改善箇所説明図②

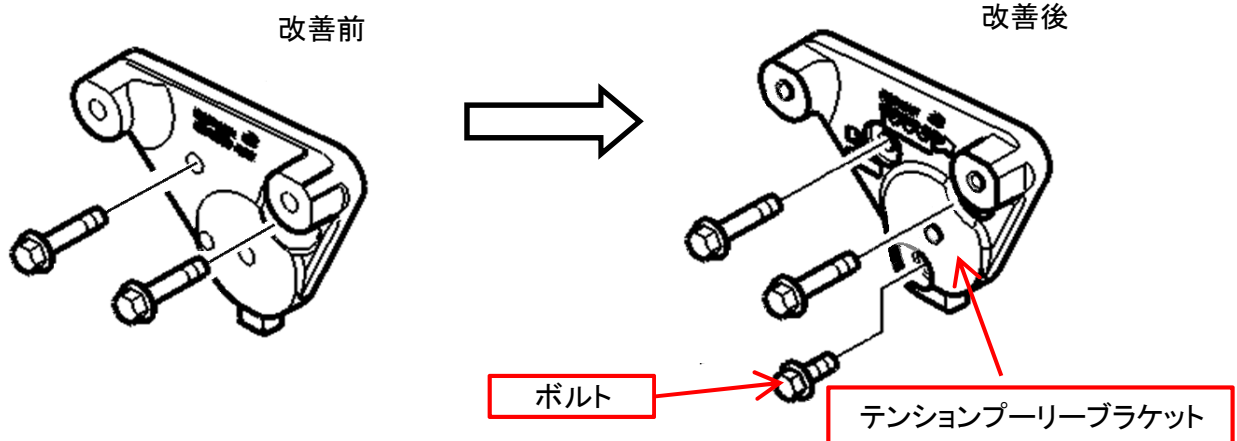
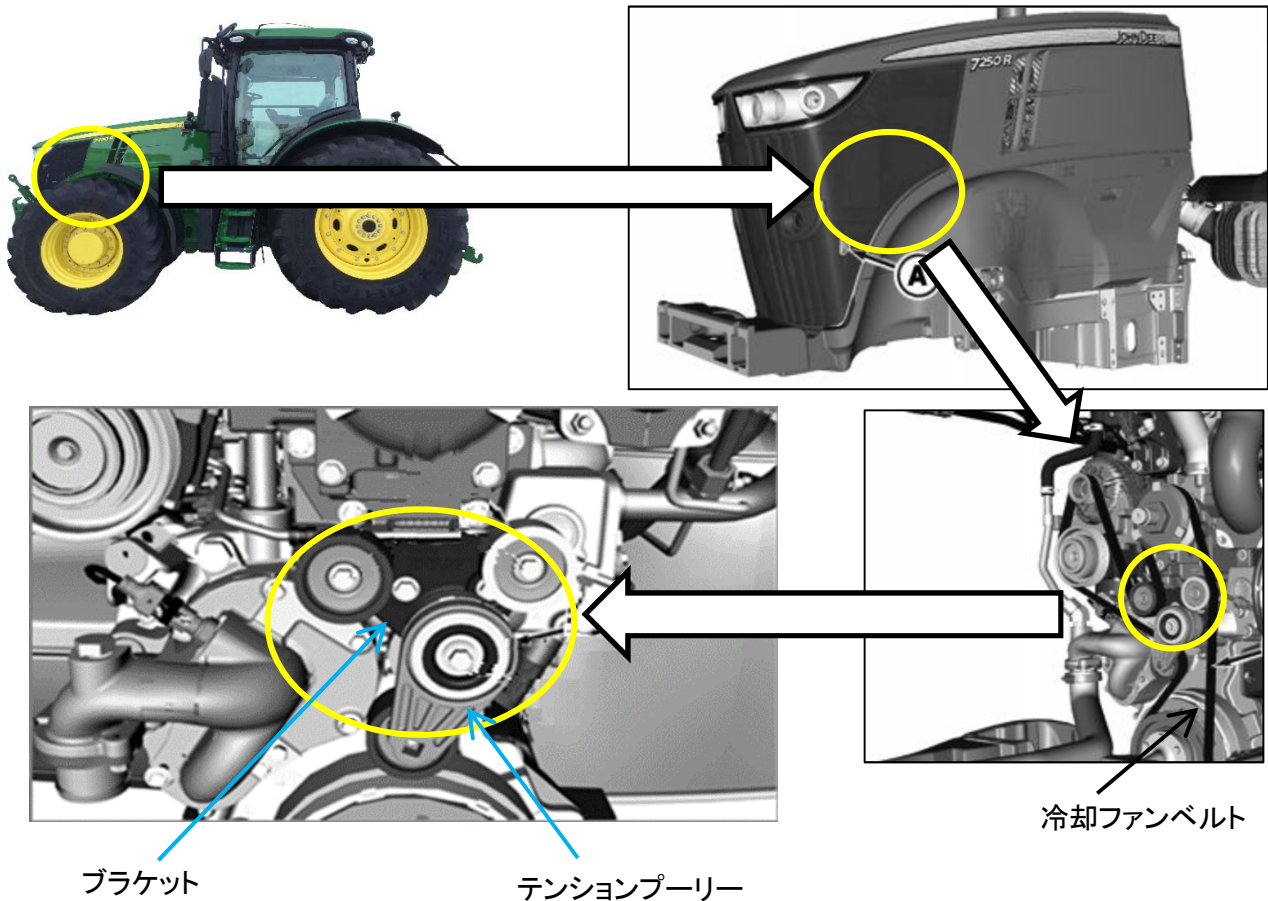
不具合発生箇所

農耕トラクタの原動機において、テンションプーリブラケットの組付けが不適切なため、固定ボルトの軸力が不足しているものがある。そのため、そのままの状態で使用を続けると、エンジン振動等により、固定ボルトが緩み、テンションプーリブラケットが傾き、エンジン補機ベルトが外れて、オルタネータ、ラジエタファン、エアコンプレッサが停止して、警告灯が点灯し、最悪の場合、エンジンが停止し、再始動できなくなるおそれがある。

全車両、固定ボルトの本数を2本から3本へ変更し、対策品テンションプーリブラケットを適切に組付ける。なお、固定ボルトは、新品に交換する。

テンションプーリを固定するボルトの頭に白色のペイントを塗布する
